Република Србија
МИНИСТАРСТВО ПРИВРЕДЕ

Број: 404-02-155/5/2016-11
19. септембар 2016. године
Кнеза Милоша 20
Београд

Одговори на питања – појашњење III Конкурсне документације за јавну набавку број 64/2016 – Побољшање енергетске ефикасности објекта предшколске установе "Наша Радост", општина Лучани.

DETALJ A

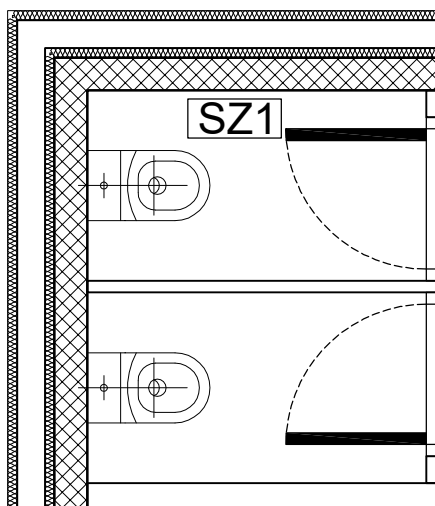
Molimo Vas za pojašnjenje konkursne dokumentacije predmera radova. U predmeru radova pozicija 6. Izolaterski radovi tačka 6.3. , 6.4., 6.5., 6.6., 6.7. Izrada termoizolacije od tvrdih izolacionih ploča od ekstrudiranog punjenog polistirena , punjenog sa CO2 bez freona , na fasadnim zidovima.

1. Kako je predviđeno da se postavlja termoizolacija od tvrdih izolacionih ploča od ekstrudiranog punjenog polistirena, punjenog sa CO2 bez freona na zidove i koja je završna obrada preko ploča?

1.Према детаљу из пројекта, који су у прилогу овог одговора.
